Příloha č. 5zq
Vyhodnocení připomínek obcí a veřejnosti

- **Návrh Změny č. 2 Územního rozvojového plánu**
- **Vyhodnocení vlivů návrhu Změny č. 2 Územního rozvojového plánu na udržitelný rozvoj území**
- **návrhy jednotlivých územních opatření k akceleračním oblastem vymezeným v návrhu Změny č. 2 Územního rozvojového plánu**

Příloha č. 5zq – Vyhodnocení připomínek obcí a veřejnosti

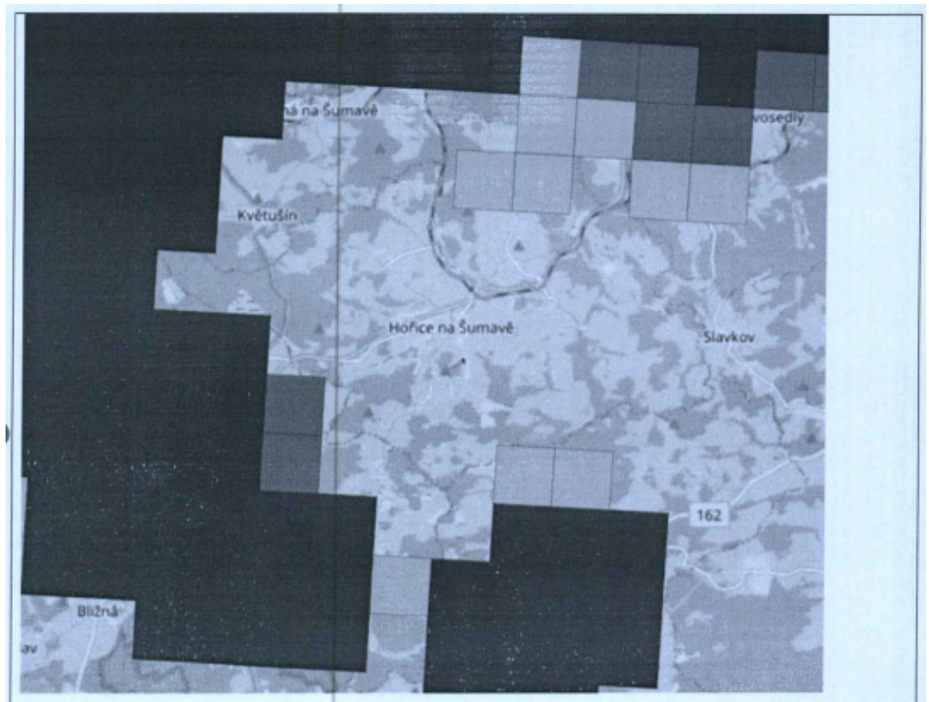
Poř. č.	Připomínkové místo	Číslo jednací	Článek	AO	Připomínka	Vyhodnocení
					studies did not generate clear patterns. Such controversial results might exist even within one wildlife species (e.g. reindeer), potentially deriving from largely varying study settings in terms of addressed habitats, study design, season, length of observations, sample sizes and more. Different response types within one species might also be related to demographic differences, to individual life histories or to behavioral switching. All these aspects might have considerable implications for the significance and informative value of studies and it might lead to a large remaining uncertainty about their generality – both for their significance for population biology and for conclusions on potential management and mitigation strategies. Highly site- and community-specific studies as well as results from short-term studies are beyond the most important constraints for inferring general patterns, which should urgently be overcome by future multi-annual, multi-site studies following a BACI design. Additional studies in shrub- and woodlands are also required to get insight into the effectiveness of mitigation measures and micro-siting of WPPs. Thereby gained knowledge is required to support planning decisions in practical contex.“ (Impact of wind power plants on mammalian and avian wildlife species in shrub- and woodlands) Jestliže je z vědeckých studií je zřejmé, že vliv flicker efektu na lidské zdraví a psychiku i na zvířata není řádně prozkoumán, je nutné v rámci principu předběžné opatrnosti vliv flicker efektu nepodceňovat a nevymazovat AOV69 bez řádného posouzení jejích dopadů. **3. Vliv na ptáky, letouny a obojživelníky a s tím související dopady** Realizace VTE jednoznačně poškodí i ptáky a letouny, v odůvodnění Změny č. 2 pro AOV69 se konkrétně uvádí, že se výstavba VTE dotkne negativně celé řady ptáků. Jde zejm. o tyto druhy: *luňák červený, husa velká, chřástal polní (biotop), čáp černý.* Podle mapy citlivosti ptáků se navíc jen kousek od AOV69 nachází lokality, kde vysoké až extrémní riziko střetu ptáků s VTE: 19

Změna nijak nevysvětluje, jak je zaručeno, že se ptáci nebudou pohybovat mimo tyto oblasti směrem k AOV69 a nebudou zraňováni a usmrcování v AOV69. Naturové hodnocení Změny č. 2 obavy podatele potvrzuje: **Nejbližší ptačí oblastí je PO Boletice, která se nachází v nejkratší vzdálenosti 4,3 km vzdušnou čarou S od AO. Předmětem ochrany PO je mimo jiné k VTE citlivý druh kulíšek nejmenší, ostatní druhy jsou málo citlivé. V roce 2024 vznikla Mapa citlivosti ptáků vůči výstavbě VTE (ČSO), která vymezuje a kategorizuje území ČR (v síti 1 km²) podle míry rizika – z hlediska výskytu citlivých druhů a výskytu významných tahových koridorů. Za rizikové oblasti jsou dle metodiky k mapě považovány oblasti v kategoriích „vysoké riziko" a „extrémní riziko". Navržená AO je vymezena mimo oblasti vysokého a extrémního rizika, tedy mimo oblast významného tahového koridoru, nicméně ke kolizi jedinců dojít může. Opatření ke zmírněná uvádí ÚO. Významný vliv vymezované AO na předměty ochrany PO lze vyloučit.** V odůvodnění Změny č. 2 se ke střetům ptáků s VTE pouze uvádí: *„Dotčení dalších identifikovaných hodnot v území, a to flóry a fauny přírodních biotopů lesů, křovin, sekundárních trávníků a mozaiky stanovišť (zejména prvků liniového charakteru), prvků ÚSES a významných krajinných prvků, vodního toku Malý Strážný a jeho nivy, podmáčených lokalit, vlivů na ptáky zejména druhy luňák červený, chřástal polní, husa velká, další druhy ptáků a netopýrů, jsou kompenzována v rámci souběžně zpracovaného územního opatření, které je nedílnou součástí vymezení akcelerační oblasti a jehož podmínky musí být při rozhodování v území respektovány."* 20
